**H19-No.13**

## 委託報告書 (平成19年)

## 審査資料 (平成29年12月22日)

記事	報告書⇒審査資料案	審査資料案⇒ 審査資料(H30.11.30)	審査資料(H30.11.30)⇒ 審査資料(R2.2.7)
1	・柱状図に合わせて盛土の深度区間を記載。	変更なし	変更なし
2	・一般的な岩相であり、石基及び斑晶の種類、粒径等については、特に目立つ区間のみ記載することとしており、特に目立つ区間ではないため削除。 ・一部で粘土を挟在するが、連続性に乏しいことから削除。 ・色調については、補足的なものであるため削除。	変更なし	変更なし
3	・一般的な岩相であり、石基及び斑晶の種類、粒径等については、特に目立つ区間のみ記載することとしており、特に目立つ区間ではないため削除。 ・岩種境界の明瞭さについては、補足的なものであるため削除。	変更なし	変更なし
4	変更なし	変更なし	変更なし
5	・色調、割れ目沿いの酸化マンガンについては、補足的なものであるため削除。	—	—
6	・脆弱化については、RQD、最大コア長、岩級区分で示しているため削除。	変更なし	変更なし
7	・シームについては削除。 ・シームの削除の詳細については別途説明(補足説明資料3 補足3-83頁)。	—	—
8	・ベグマタイトの一般的な特徴を有しており、鉱物組成、粒径については削除。	変更なし	変更なし
9	変更なし	変更なし	変更なし
10	・割れ目の傾斜については、補足的なものであるため削除。	—	—

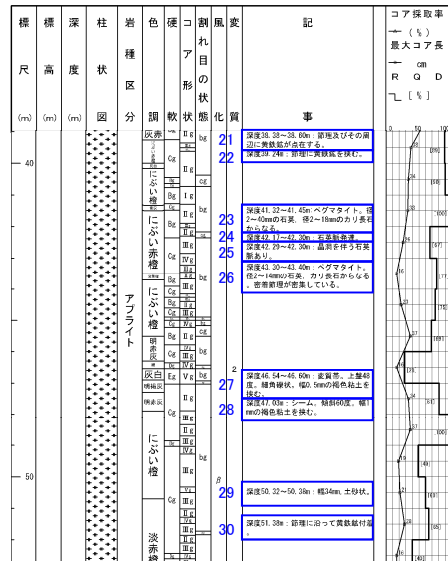
記事	報告書⇒審査資料案	審査資料案⇒ 審査資料(H30.11.30)	審査資料(H30.11.30)⇒ 審査資料(R2.2.7)
15	・変質している区間の見かけ傾斜については、補足的なものであるため削除。	変更なし	変更なし
16	・シームについては削除。 ・シームの削除の詳細については別途説明(補足説明資料3 補足3-84頁)。	—	—
17	・斑晶については、補足的なものであるため削除。	—	—
18	・晶洞については、補足的なものであるため削除。	変更なし	変更なし
19	・シームという用語については削除。 ・シームの削除の詳細については別途説明(補足説明資料3 補足3-85頁)。 ・シームの傾斜については、補足的なものであるため削除。	変更なし	変更なし
20	・シームについては削除。 ・シームの削除の詳細については別途説明(補足説明資料3 補足3-86頁)。	—	—

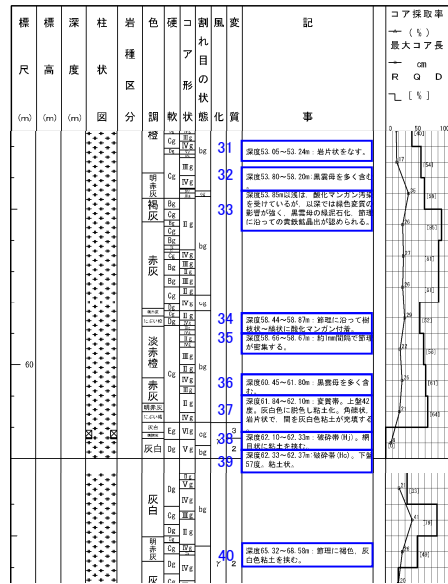
記事	報告書⇒審査資料案	審査資料案⇒ 審査資料(H30.11.30)	審査資料(H30.11.30)⇒ 審査資料(R2.2.7)
21	・割れ目沿いの黄鉄鉱については、補足的なものであるため削除。	—	—
22	・割れ目沿いの黄鉄鉱については、補足的なものであるため削除。	—	—
23	・ペグマタイトの一般的な特徴を有しており、鉱物組成、粒径については削除。	変更なし	変更なし
24,25	・石英脈が発達する区間について一括記載。 ・晶洞については、補足的なものであるため削除。	変更なし	変更なし
26	・ペグマタイトの一般的な特徴を有しており、鉱物組成、粒径については削除。	変更なし	変更なし
27	・細角礫状を呈するが、掘削時の機械割れと判断したため削除。	—	—
28	・シームという用語については削除。 ・シームの削除の詳細については別途説明(補足説明資料3 補足3-87頁)。 ・シームの傾斜については、補足的な記載であるため削除。	変更なし	変更なし
29	・土砂状を呈するが、周囲の岩盤に劣化が認められないことから削除。	—	—
30	・割れ目沿いの黄鉄鉱については、補足的なものであるため削除。	—	—

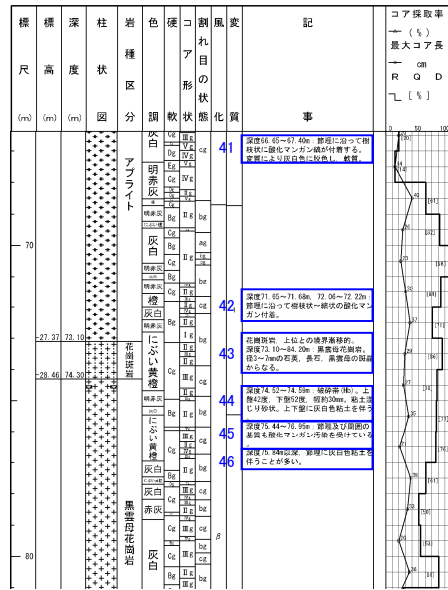
記事	報告書⇒審査資料案	審査資料案⇒ 審査資料(H30.11.30)	審査資料(H30.11.30)⇒ 審査資料(R2.2.7)
31	変更なし	変更なし	変更なし
32	・斑晶については、補足的なものであるため削除。	—	—
33	・酸化マンガン汚染、緑色変質については、補足的なものであるため削除。	変更なし	変更なし
34	変更なし	変更なし	変更なし
35	変更なし	変更なし	変更なし
36	・斑晶については、補足的なものであるため削除。	—	—
37	・変質している区間の境界傾斜や脱色については、補足的なものであるため削除。	変更なし	変更なし
38,39	<ul style="list-style-type: none"> <li>・破砕帯名を記載。</li> <li>・性状及び色調については、申請書提出から審査会合(H29.12.22)までの間に行った、断面岩区分を目的とした再観察の結果に基づき記載。肉眼観察で確認した原岩組織の残留の程度、連続性、硬軟に基づき、断面岩(断面ガウジ、断面角礫、カタクレーサイト)を判断。断面ガウジを未固結粘土状部、断面角礫を未固結礫状部、カタクレーサイトを性状に応じて、固結礫状・砂状・粘土状部と記載。</li> <li>・上記再観察で未固結粘土状部とした箇所を累計幅を記載。</li> <li>・ポアホールテレビの解析結果による最新活動面の走向・傾斜を記載。</li> <li>・破砕部の見かけの傾斜については、補足的なものであるため削除。</li> <li>・“網目状に粘土を挟む”との記載については、粘土の連続性や直線性に乏しく、固結礫状部に含めているため削除。</li> </ul>	変更なし	変更なし
40	・一部で粘土を挟在するが、連続性に乏しいことから削除。	—	—

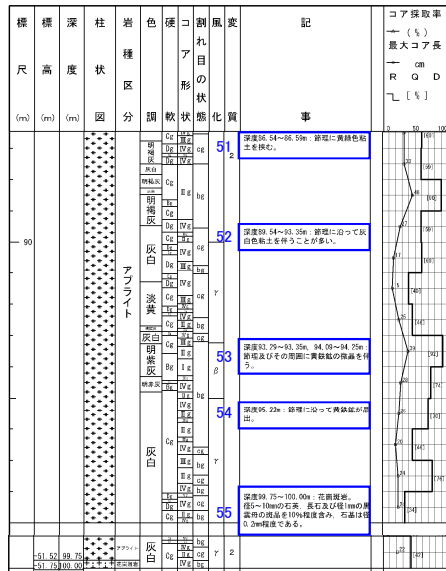
記事	報告書⇒審査資料案	審査資料案⇒審査資料(H30.11.30)	審査資料(H30.11.30)⇒審査資料(R2.2.7)
47	変更なし	変更なし	変更なし
48.c	<ul style="list-style-type: none"> <li>・再観察による破砕部と認定。破砕部への見直しの詳細については別途説明(補足説明資料4 補足4-30頁)。</li> <li>・破砕帯名を記載。</li> <li>・性状及び色調については、申請書提出から審査会合(H29.12.22)までの間に行った、断層岩区分を目的とした再観察の結果に基づき記載。肉眼観察で確認した原岩組織の残留の程度、連続性、硬軟に基づき、断層岩(断層ガウジ、断層角礫、カタクレーサイト)を判断。断層ガウジを未固結粘土状部、断層角礫を未固結礫状部、カタクレーサイトを性状に応じて、固結礫状・砂状・粘土状部と記載。</li> <li>・ポアホールテレビの解析結果による最新活動面の走向・傾斜を記載。</li> <li>・カタクレーサイト中に挟在するフィルム状の細粒物質のうち、カタクレーサイトの特徴が明確に確認できないものについて、肉眼観察の結果に基づき、保守的に粘土を挟在するもの(断層ガウジ)として扱い、フィルム状の粘土を記載。</li> </ul>	変更なし	変更なし
49	<ul style="list-style-type: none"> <li>・割れ目沿いの黄鉄鉱については、補足的なものであるため削除。</li> </ul>	—	—
50	<ul style="list-style-type: none"> <li>・一般的な岩相であり、石基及び斑晶の種類、粒径等については、特に目立つ区間のみ記載することとしており、特に目立つ区間ではないため削除。</li> <li>・岩種境界の明瞭さについては、補足的なものであるため削除。</li> </ul>	変更なし	変更なし

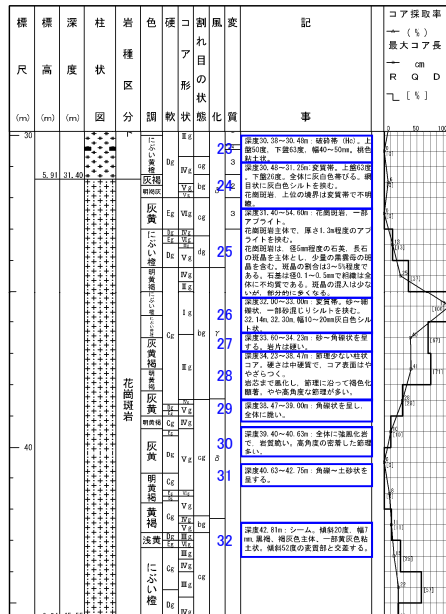
記事	報告書⇒審査資料案	審査資料案⇒ 審査資料(H30.11.30)	審査資料(H30.11.30)⇒ 審査資料(R2.2.7)
15,16	・一般的な岩相であり、石基及び斑晶の種類、粒径等については、特に目立つ区間のみ記載することとしており、特に目立つ区間ではないため削除。 ・岩種境界の傾斜や流理については、補足的なものであるため削除。	変更なし	変更なし
17	・割れ目の発達程度については、RQD、最大コア長、岩級区分で示しているため削除。 ・割れ目に細粒物質を挟在するが、周囲の岩盤に劣化が認められないことから削除。	—	—
18	・割れ目沿いの変色については、補足的なものであるため削除。	変更なし	変更なし
19	・割れ目沿いの変色や割れ目沿いの傾斜(不規則)については、補足的なものであるため削除。	—	—
20	・風化については、岩級区分で示しているため削除。	—	—
21	・変色については、補足的なものであるため削除。	—	—
e	・再観察により破砕部と認定。破砕部への見直しの詳細については別途説明(補足説明資料4 補足4-26頁)。 ・破砕帯名を記載。 ・性状及び色調については、申請書提出から審査会合(H29.12.22)までの間に行った、断層岩区分を目的とした再観察の結果に基づき記載。肉眼観察で確認した原岩組織の残留の程度、連続性、硬軟に基づき、断層岩(断層ガウジ、断層角礫、カタクレーサイト)を判断。断層ガウジを未固結粘土状部、断層角礫を未固結礫状部、カタクレーサイトを性状に応じて、固結礫状・砂状・粘土状部と記載。 ・ポアホールテレビの解析結果による最新活動面の走向・傾斜を記載。 ・カタクレーサイト中に挟在するフィルム状の細粒物質のうち、カタクレーサイトの特徴が明確に確認できないものについて、肉眼観察の結果に基づき、保守的に粘土を挟在するもの(断層ガウジ)として扱い、フィルム状の粘土を記載。	変更なし	変更なし
22	・原岩組織の残留の程度については、劣化に関する補足的なものであることから削除。	変更なし	変更なし

記事	報告書⇒審査資料案	審査資料案⇒ 審査資料(H30.11.30)	審査資料(H30.11.30)⇒ 審査資料(R2.2.7)
23	<ul style="list-style-type: none"> <li>・破砕帯名を記載。</li> <li>・性状及び色調については、申請書提出から審査会合（H29.12.22）までの間に行った、断層岩区分を目的とした再観察の結果に基づき記載。肉眼観察で確認した原岩組織の残留の程度、連続性、硬軟に基づき、断層岩(断層ガウジ、断層角礫、カタクレーサイト)を判断。断層ガウジを未固結粘土状部、断層角礫を未固結礫状部、カタクレーサイトを性状に応じて、固結礫状・砂状・粘土状部と記載。</li> <li>・上記再観察で未固結粘土状部とした箇所の累計幅を記載。</li> <li>・幅の記載については、性状一覧表に上記再観察による破砕幅を示しており、柱状図には記載しないこととしているため削除。</li> </ul>	変更なし	変更なし
24	<ul style="list-style-type: none"> <li>・変質している区間の境界傾斜については、補足的なものであるため削除。</li> </ul>	変更なし	変更なし
25	<ul style="list-style-type: none"> <li>・一般的な岩相であり、石基及び斑晶の種類、粒径等については、特に目立つ区間のみ記載することとしており、特に目立つ区間ではないため削除。</li> </ul>	変更なし	変更なし
26	<ul style="list-style-type: none"> <li>・灰白色シルトが認められるが、系統的でなく、連続性に乏しいことから削除。</li> </ul>	変更なし	変更なし
27～31	<ul style="list-style-type: none"> <li>・割れ目が発達する程度について、区間を統合して一括記載。</li> </ul>	変更なし	変更なし
32	<ul style="list-style-type: none"> <li>・シームという用語については削除。</li> <li>・シームの削除の詳細については別途説明(補足説明資料3 補足3-19頁)。</li> </ul>	変更なし	変更なし

f	<ul style="list-style-type: none"> <li>・再観察により破砕部と認定。破砕部への見直しの詳細については別途説明(補足説明資料4 補足4-27頁)。</li> <li>・破砕帯名を記載。</li> <li>・性状及び色調については、申請書提出から審査会合（H29.12.22）までの間に行った、断層岩区分を目的とした再観察の結果に基づき記載。肉眼観察で確認した原岩組織の残留の程度、連続性、硬軟に基づき、断層岩(断層ガウジ、断層角礫、カタクレーサイト)を判断。断層ガウジを未固結粘土状部、断層角礫を未固結礫状部、カタクレーサイトを性状に応じて、固結礫状・砂状・粘土状部と記載。</li> <li>・ポアホールテレビの解析結果による最新活動面の走向・傾斜を記載。</li> <li>・カタクレーサイト中に挟存するフィルム状の細粒物質のうち、カタクレーサイトの特徴が明確に確認できないものについて、肉眼観察の結果に基づき、保守的に粘土を挟存するもの(断層ガウジ)として扱い、フィルム状の粘土を記載。</li> <li>・見かけの傾斜の記載については、補足的なものであるため削除。</li> <li>・幅の記載については、性状一覧表に上記再観察による破砕幅を示しており、柱状図には記載しないこととしているため削除。</li> </ul>	変更なし	変更なし

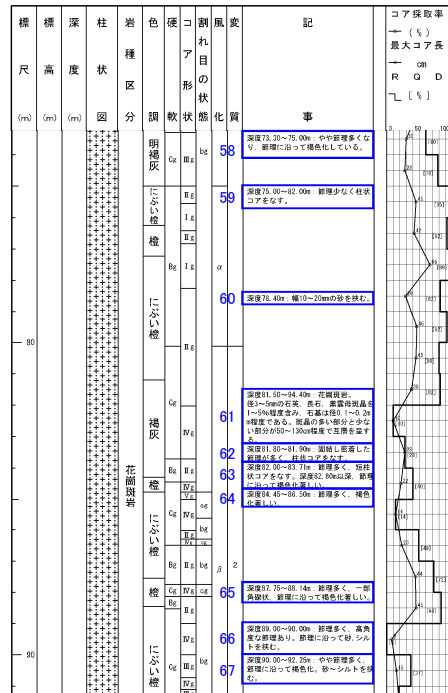
記事	報告書⇒審査資料案	審査資料案⇒ 審査資料(H30.11.30)	審査資料(H30.11.30)⇒ 審査資料(R2.2.7)
47	・割れ目の発達程度については、RQD、最大コア長、岩級区分で示しているため削除。	—	—
48	・シルトを挟み込むが、連続性に乏しいことから、幅の記載を削除。	変更なし	変更なし
49	・割れ目の発達程度については、RQD、最大コア長、岩級区分で示しているため削除。 ・割れ目沿いの変色については、補足的なものであるため削除。	—	—
50,51	・一般的な岩相であり、石基及び斑晶の種類、粒径等については、特に目立つ区間のみ記載することとしており、特に目立つ区間ではないため削除。 ・岩種境界の明瞭さについては、補足的なものであるため削除。	変更なし	変更なし
52,53	・割れ目の発達する区間とその区間内におけるシルトを挟み込むを一括記載。	変更なし	変更なし
54	変更なし	変更なし	変更なし
55,56	・一般的な岩相であり、石基及び斑晶の種類、粒径等については、特に目立つ区間のみ記載することとしており、特に目立つ区間ではないため削除。 ・岩種境界の傾斜については、補足的なものであるため削除。	変更なし	変更なし
57	変更なし	変更なし	変更なし

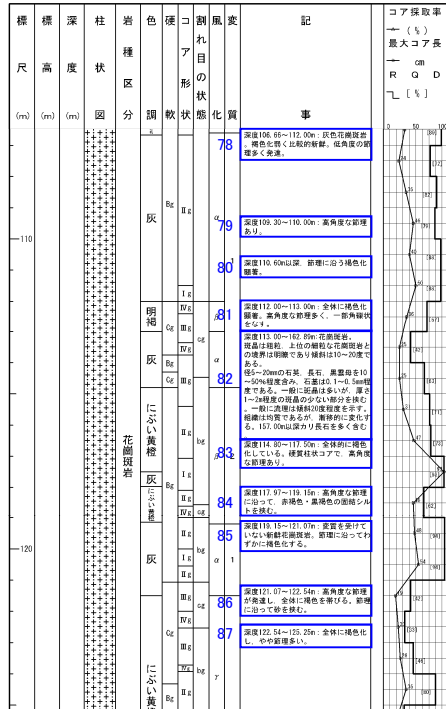
記事	報告書⇒審査資料案	審査資料案⇒ 審査資料(H30.11.30)	審査資料(H30.11.30)⇒ 審査資料(R2.2.7)
58	・割れ目の発達については、RQD、最大コア長、岩級区分で示しているため削除。 ・割れ目沿いの変色については、補足的なものであるため削除。	—	—
59	変更なし	変更なし	変更なし
60	変更なし	変更なし	変更なし
61	・一般的な岩相であり、石基及び斑晶の種類、粒径等については、特に目立つ区間のみ記載することとしており、特に目立つ区間ではないため削除。	変更なし	変更なし
62.63	・割れ目の発達については、区間を統合して一括記載。	変更なし	変更なし
64.65	・割れ目沿いの褐色化について、区間を統合して一括記載。	変更なし	変更なし
66	・割れ目の発達については、RQD、最大コア長、岩級区分で示しているため削除。 ・一部で砂及びシルトを挟用するが、周囲の岩盤に劣化が認められないことから削除。	—	—
67	・割れ目の発達については、RQD、最大コア長、岩級区分で示しているため削除。 ・割れ目沿いの変色については、補足的なものであるため削除。 ・一部で砂~シルトを挟用するが、連続性に乏しいことから削除。	—	—

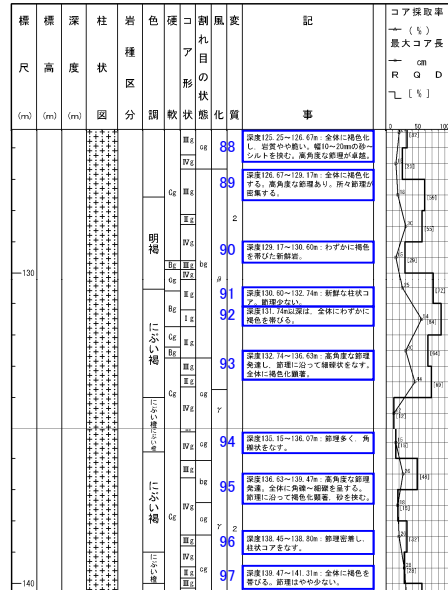
記事	報告書⇒審査資料案	審査資料案⇒ 審査資料(H30.11.30)	審査資料(H30.11.30)⇒ 審査資料(R2.2.7)
78	・色調については、補足的なものであるため削除。	変更なし	変更なし
79	・割れ目の傾斜については、補足的なものであるため削除。	—	—
80	・割れ目沿いの変色については、補足的なものであるため削除。	—	—
81	変更なし	変更なし	変更なし
82	・一般的な岩相であり、石基及び斑晶の種類、粒径等については、特に目立つ区間のみ記載することとしており、特に目立つ区間ではないため削除。 ・流理については、補足的なものであるため削除。	—	—
83	・硬軟や割れ目の発達程度については、RQD、最大コア長、岩級区分で示しているため削除。	変更なし	変更なし
84	変更なし	変更なし	変更なし
85	・割れ目沿いの変色については、補足的なものであるため削除。	変更なし	変更なし
86	・割れ目沿いに砂を挟み込むが、連続性に乏しいことから削除。	変更なし	変更なし
87	・割れ目の発達程度については、RQD、最大コア長、岩級区分で示しているため削除。 ・変色については、補足的なものであるため削除。	—	—

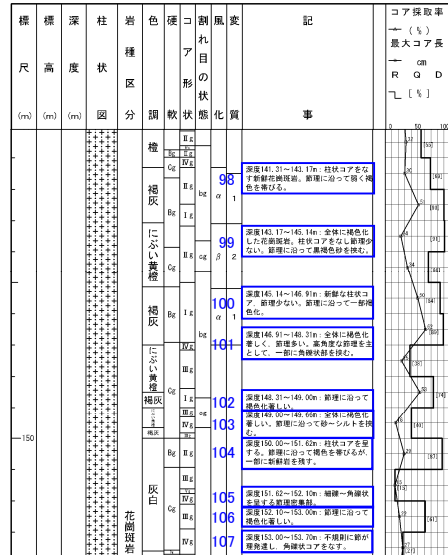
記事	報告書⇒審査資料案	審査資料案⇒ 審査資料(H30.11.30)	審査資料(H30.11.30)⇒ 審査資料(R2.2.7)
88.89	・割れ目の発達程度について、区間を統合して一括記載。	変更なし	変更なし
90	・変色については、補足的なものであるため削除。	—	—
91	変更なし	変更なし	変更なし
92	・変色については、補足的なものであるため削除。	—	—
93	・割れ目の発達程度については、RQD、最大コア長、岩級区分で示しているため削除。 ・変色については、補足的なものであるため削除。	—	—
94	変更なし	変更なし	変更なし
95	・割れ目の発達程度については、RQD、最大コア長、岩級区分で示しているため削除。 ・割れ目沿いで細礫状を呈するが、掘削時の機械割れと判断し削除。 ・変色については、補足的なものであるため削除。	—	—
96	変更なし	変更なし	変更なし
97	・割れ目の発達程度については、RQD、最大コア長、岩級区分で示しているため削除。	変更なし	変更なし

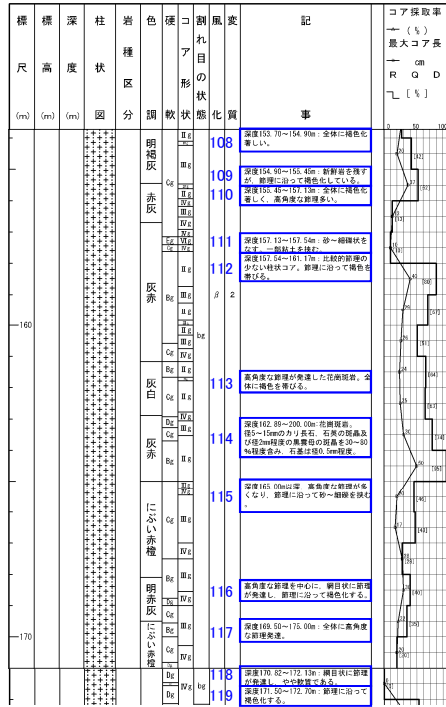
記事	報告書⇒審査資料案	審査資料案⇒ 審査資料(H30.11.30)	審査資料(H30.11.30)⇒ 審査資料(R2.2.7)
98	・割れ目沿いの変色については、補足的なものであるため削除。	変更なし	変更なし
99,100	・割れ目の発達程度については、RQD、最大コア長、岩級区分で示しているため削除。 ・変色については、補足的なものであるため削除。 ・割れ目沿いに砂を挟在するが、周囲の岩盤に劣化が認められないことから削除。	—	—
101	・割れ目の傾斜については、補足的なものであるため削除。	変更なし	変更なし
102	・割れ目沿いの変色については、補足的なものであるため削除。	—	—
103	・変色については、補足的なものであるため削除。 ・割れ目沿いに砂~シルトを挟在するが、周囲の岩盤に劣化が認められないことから削除。	—	—
104	・割れ目の発達程度については、RQD、最大コア長、岩級区分で示しているため削除。 ・割れ目沿いの変色については、補足的なものであるため削除。	—	—
105	変更なし	変更なし	変更なし
106	・割れ目沿いの変色については、補足的なものであるため削除。	—	—
107	・割れ目の発達程度については、RQD、最大コア長、岩級区分で示しているため削除。	—	—

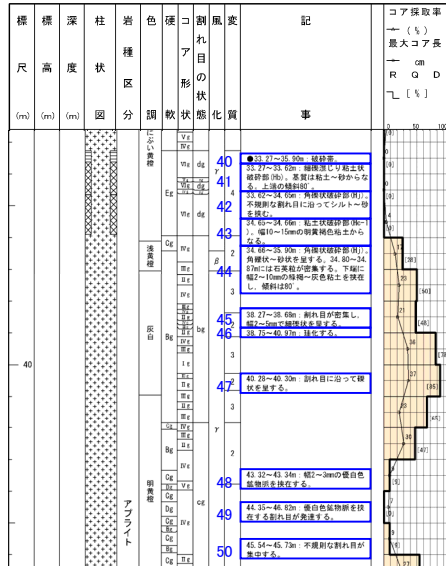
記事	報告書⇒審査資料案	審査資料案⇒ 審査資料(H30.11.30)	審査資料(H30.11.30)⇒ 審査資料(R2.2.7)
31	・表現の見直し(フィルム状→幅0mm)。	変更なし	変更なし
32.33	・粘土を挟むが、連続性や直線性に乏しく、周囲の岩盤に劣化が認められないことから削除。	—	—
34	変更なし	変更なし	変更なし
35	・粘土を挟むが、連続性や直線性に乏しく、周囲の岩盤に劣化が認められないことから削除。	—	—
36	変更なし	変更なし	変更なし
37	変更なし	変更なし	変更なし
38	・表現の見直し(傾斜30~50° → 中角度)。	変更なし	変更なし
39	・粘土を挟むが、周囲の岩盤に劣化が認められないことから削除。	—	—

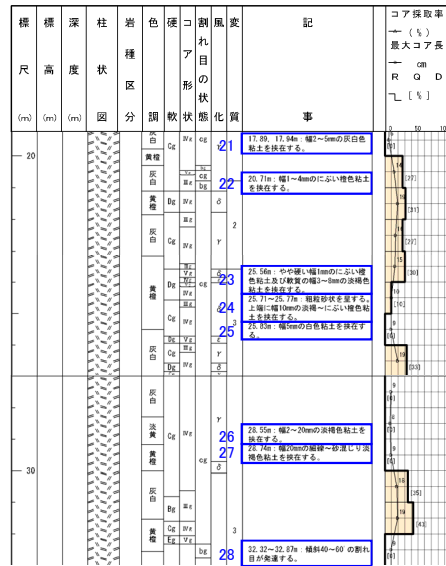
記事	報告書⇒審査資料案	審査資料案⇒ 審査資料 (H30.11.30)	審査資料 (H30.11.30)⇒ 審査資料 (R2.2.7)
11	・シルトを挟在するが、連続性に乏しいことから削除。	—	—
12	・粘土を挟在するが、系統的でなく連続性に乏しいことから削除。	—	—
13	・粘土を挟在するが、連続性に乏しいことから削除。	—	—
14	・粘土を挟在するが、周囲の岩盤に劣化が認められないこと、また、ポアホールテレビでは、連続性に乏しく幅も狭いことから削除。	—	—
15	・粘土を挟在するが、直線性や連続性に乏しいことから削除。 ・一部の粘土については、ポアホールテレビを確認し掘削時の機械割れと判断し削除。	—	—
16	変更なし	変更なし	変更なし
17	変更なし	変更なし	変更なし
18~20	<ul style="list-style-type: none"> <li>・破砕帯名を記載。</li> <li>・薄片観察の結果で得られた最新活動面の変位センスを記載。</li> <li>・性状及び色調については、申請書提出から審査会合 (H29.12.22) までの間に行った、断層岩区分を目的とした再観察の結果に基づき記載。肉眼観察で確認した原岩組織の残留の程度、連続性、硬軟に基づき、断層岩 (断層ガウジ、断層角礫、カタクレーサイト) を判断。断層ガウジを未固結粘土状部、断層角礫を未固結礫状部、カタクレーサイトを性状に応じて、固結礫状・砂状・粘土状部と記載。</li> <li>・報告書での性状や色調については、当初観察に基づくものであるため、審査資料案に反映させず。</li> <li>・ポアホールテレビの解析結果による最新活動面の走向・傾斜を記載。</li> <li>・カタクレーサイト中に挟在する細粒物質のうち、肉眼観察の結果に基づいてカタクレーサイトの特徴が明確に確認できないものについて、薄片観察の結果から断層ガウジを認定し、フィルム状の粘土を記載。</li> <li>・破砕部の見かけの傾斜については、補足的なものであるため、端部で取得したものを除き削除。</li> <li>・“粘土を挟在する”と記載されているが、粘土の連続性に乏しく、固結礫状部に含めていることから削除。</li> <li>・“主断面”との記載については、最新活動面を示したものであり、最新活動面位置については、性状一覧表に示し、柱状図には記載しないこととしているため削除。</li> </ul>	変更なし	変更なし

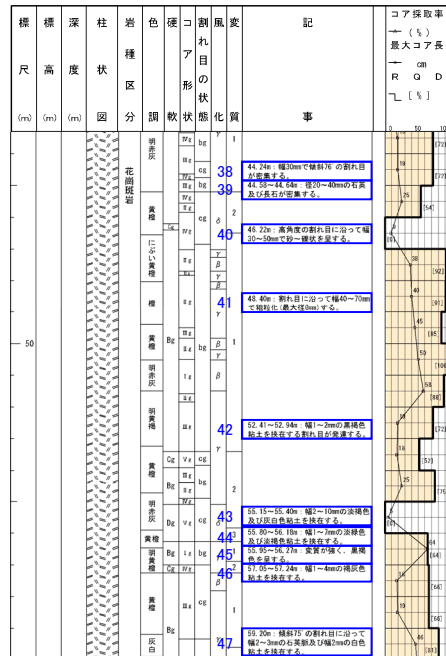
記事	報告書⇒審査資料案	審査資料案⇒ 審査資料(H30.11.30)	審査資料(H30.11.30)⇒ 審査資料(R2.2.7)
29	変更なし	変更なし	変更なし
30	・粘土を挟在するが、連続性や直線性に乏しいことから削除。	—	—
31	・細礫混じり粘土を挟在するが、連続性や直線性に乏しく、周囲の岩盤に劣化が認められないことから削除。	—	—
32	・粘土を挟在するが、連続性や直線性に乏しく、周囲の岩盤に劣化が認められないことから削除。	—	—
33	・幅については、ばらつきがあるため削除。	変更なし	変更なし
34	・粘土を挟在するが、周囲の岩盤に劣化が認められないことから削除。	—	—
35	変更なし	変更なし	変更なし
36	・記載の統一化(傾斜40~50° → 中角度)。	変更なし	変更なし
37	・鉱物脈については、補足的なものであるため削除。	—	—

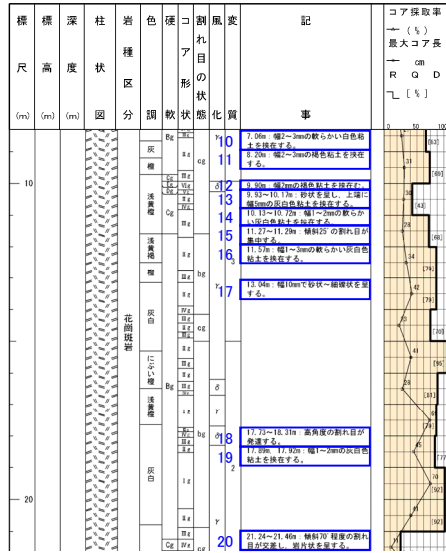
記事	報告書⇒審査資料案	審査資料案⇒審査資料(H30.11.30)	審査資料(H30.11.30)⇒審査資料(R2.2.7)
1	・柱状図に対応した層相名を記載することとしているため、腐植物、粒度については削除。	変更なし	変更なし
2	・柱状図に対応した層相名を記載することとしているため、粒度、硬軟、礫径、円磨度については削除。	変更なし	変更なし
3	・柱状図に対応した層相名を記載することとしているため、粒度、礫種、円磨度、礫径、腐植物片については削除。	変更なし	変更なし
4	・柱状図に対応した層相名を記載することとしているため、礫径、円磨度については削除。	変更なし	変更なし
5	・境界傾斜については、補足的なものであるため削除。	変更なし	変更なし
6.7	・粘土を挟在するが、周囲の岩盤に劣化が認められないことから削除。	-	-
8	・割れ目沿いに軟質化し粘土を挟在するが、連続性に乏しく、周囲の岩盤に劣化が認められないことから削除。	-	-
9	・表現の見直し(傾斜20~30° →低角度)。	変更なし	変更なし

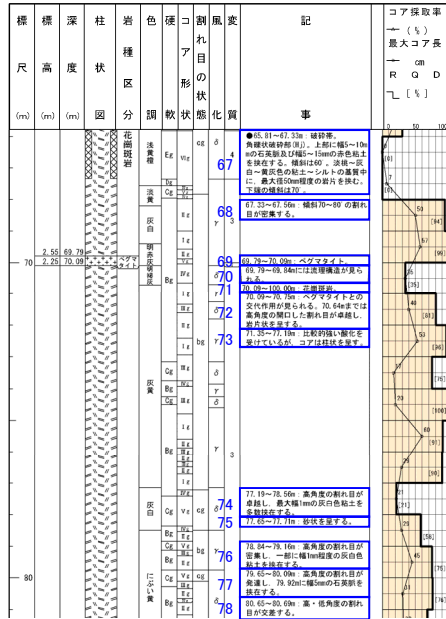
記事	報告書⇒審査資料案	審査資料案⇒ 審査資料(H30.11.30)	審査資料(H30.11.30)⇒ 審査資料(R2.2.7)
59	変更なし	変更なし	変更なし
60,61	・割れ目の発達する区間とその区間内における粘土の挟在を一括記載。 ・表現の見直し(傾斜60° →高角度)。	変更なし	変更なし
62~65	・硬軟については、岩級区分で示しているため削除。 ・粘土を挟在するが、周囲の岩盤に劣化が認められないことから削除。	-	-
66	・粘土を複数挟在するが、いずれも連続性に乏しく、周囲の岩盤に劣化が認められないことから削除。	-	-

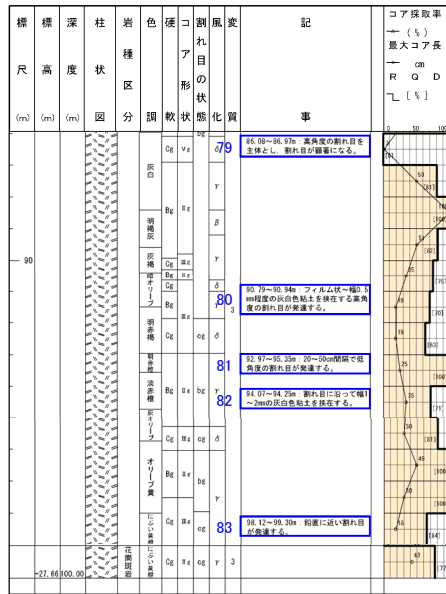
記事	報告書⇒審査資料案	審査資料案⇒ 審査資料(H30.11.30)	審査資料(H30.11.30)⇒ 審査資料(R2.2.7)
67	<ul style="list-style-type: none"> <li>・性状及び色調については、申請書提出から審査会合(H29.12.22)までの間に行った、断層岩区分を目的とした再観察の結果に基づき記載。肉眼観察で確認した原岩組織の残留の程度、連続性、硬軟に基づき、断層岩(断層ガウジ、断層角礫、カタクレーサイト)を判断。断層ガウジを未固結粘土状部、断層角礫を未固結礫状部、カタクレーサイトを性状に応じて、固結礫状・砂状・粘土状部と記載。</li> <li>・報告書での性状や色調については、当初観察に基づくものであるため、審査資料案に反映させず。</li> <li>・ポアホールテレビの解析結果による最新活動面の走向・傾斜を記載。</li> <li>・石英脈については、補足的なものであるため削除。</li> </ul>	変更なし	変更なし
68	・表現の見直し(傾斜70~80° →高角度)。	変更なし	変更なし
69,70	変更なし	変更なし	変更なし
71	変更なし	変更なし	変更なし
72	<ul style="list-style-type: none"> <li>・ベグマタイトとの交代作用については、補足的なものであるため削除。</li> <li>・割れ目の発達程度については、RQD、最大コア長、岩級区分で示しているため削除。</li> </ul>	-	-
73	・割れ目の発達程度については、RQD、最大コア長、岩級区分で示しているため削除。	変更なし	変更なし
74	・粘土を挟在するが、いずれも周囲の岩盤に劣化が認められないことから削除。	変更なし	変更なし
75	変更なし	変更なし	変更なし
76	・粘土の挟在の記載については、いずれも連続性に乏しく、周囲の岩盤に劣化が認められないことから削除。	変更なし	変更なし
77	変更なし	変更なし	変更なし
78	変更なし	変更なし	変更なし
